Información de producto - Pastillas de freno | HELLA

8DB 355 011-401 / 8DB 355 015-961

Pastillas de freno modificadas

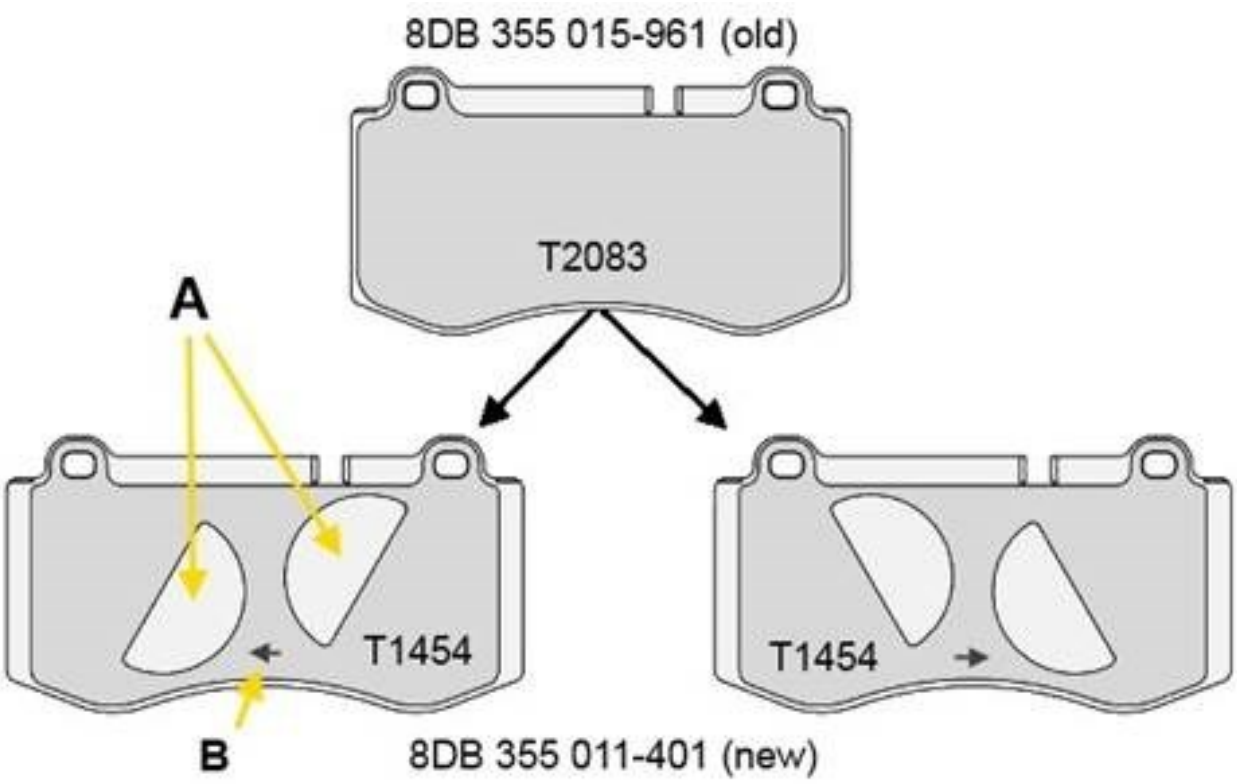
La pastilla de freno 8DB 355 015-961 / T2083 es sustituida por 8DB 355 011-401 / T1454.

La diferencia entre ambas pastillas de freno es una modificación en la chapa amortiguadora de la placa trasera de la pastilla de freno. Esta modificación mejora su sensibilidad al ruido y las cualidades de confort de la pastilla de freno.

Para las nuevas chapas amortiguadoras que muestran una pequeña cavidad (A) deberá realizarse el montaje teniendo en cuenta la

dirección de la marcha. Una flecha (B) indica el sentido de la marcha para el montaje.
